ГОСУДАРСТВЕННЫЙ СТАНДАРТ СОЮЗА ССР**СОЕДИНЕНИЯ ТРУБОПРОВОДОВ РЕЗЬБОВЫЕ.
ЗАГЛУШКИ****Конструкция и размеры**

**ГОСТ
21873—78***

Изменение № 2 ГОСТ 21873—78 Соединения трубопроводов резьбовые Заглушки. Конструкция и размеры

**Изменение № 3 ГОСТ 21873—78 Соединения трубопроводов резьбовые.
Заглушки. Конструкция**

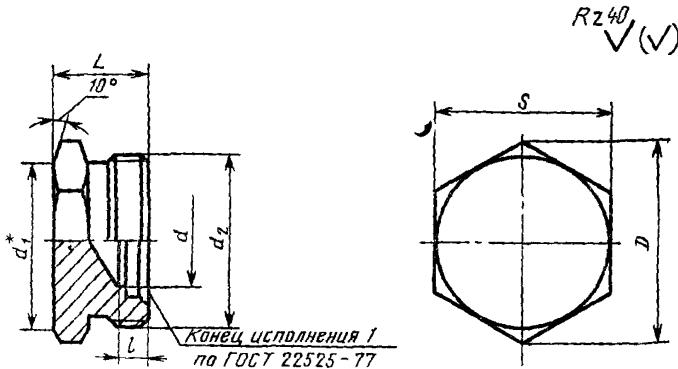
Пункт 2 Чертеж Заменить значение шероховатости $Rz40$ на 12,5, таблица Графа «Наружный диаметр трубы D_n ». Для группы 2 заменить значения 16 на (16), 34 на (34),

Пункт 2 Чертеж Заменить значение 10° на 10° max,
